## AVIS ISSUS DE LA CONSULTATION AUPRÈS DES MINISTÈRES ET ORGANISMES

**Objet :** Projet d'agrandissement du lieu d'enfouissement sanitaire de Roland Thibault inc.

OBJET : Projet d'agrandissement du lieu d'enfouissement sanitaire Roland  
Thibault inc. à Sainte-Cécile-de-Milton et Canton de Granby  
N/Réf. : SAVEX-5846

**Objet : Projet d'agrandissement du lieu d'enfouissement sanitaire de  
Roland Thibault inc.  
(3211-23-66)**

1 1 20-573-0277 Identification technique 1:5000 0 25 50 125 m Échelle (tel que présenté le 29/06/05)	
ROUTE 137 VARIANT 1 (tel que présenté le 29/06/05)	
Direction Générale de Montréal et de l'Ouest Direction de l'Est-de-la-Montée Service des Projets

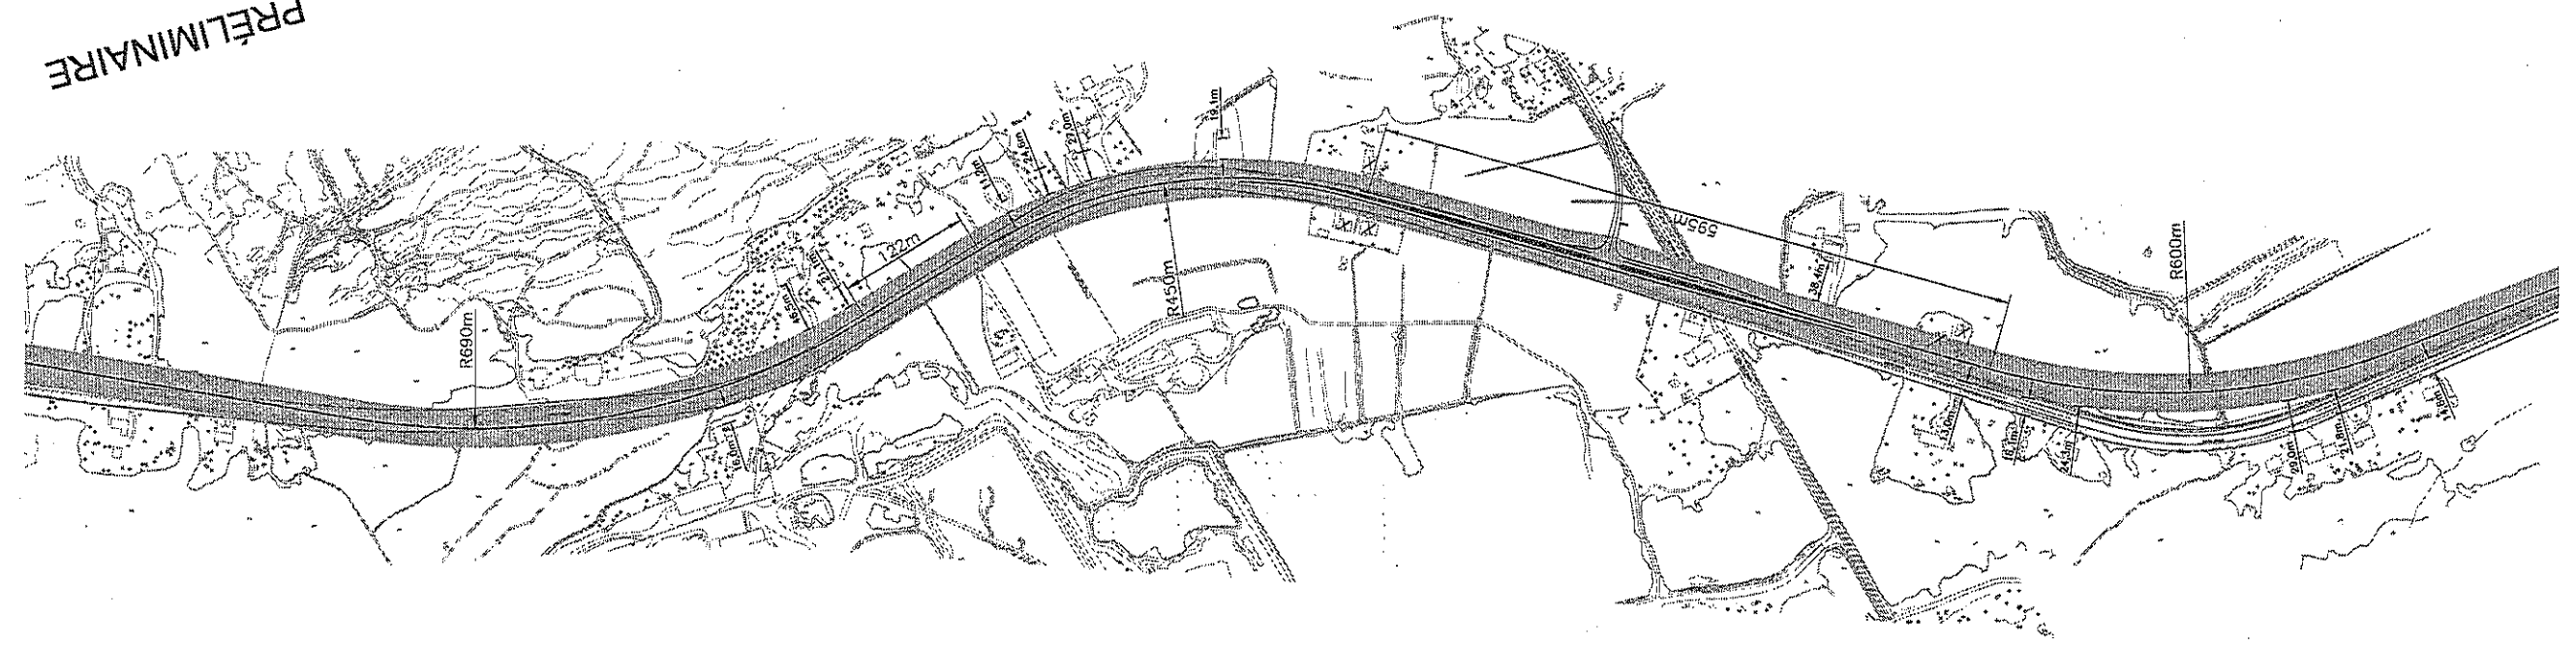
À l'échelle des cartes et plans disponibles dans l'étude d'impact, il est difficile de s'assurer que la limite de la zone tampon a été établie en fonction du projet de réfection de la route 137, pourtant mentionné à plusieurs reprises dans l'étude. Par exemple, dans le secteur à l'est de la zone d'agrandissement projetée, le ministère des Transports du Québec (MTQ) prévoit corriger la courbe de l'actuelle route 137 vers l'intérieur, ce qui réduirait la zone tampon prévue en deçà de 50 m, si celle-ci n'est pas prévue en fonction de la future route 137, dont les plans ont déjà été fournis au promoteur. Nous demandons donc au promoteur, de faire la démonstration que la limite de la zone tampon a été établie en fonction de la future route 137, dont un plan est joint à la présente.

3. Veuillez modifier les limites de la zone tampon en fonction de la future emprise de la route 137;
4. Présenter un plan des mesures d'urgence préliminaire;
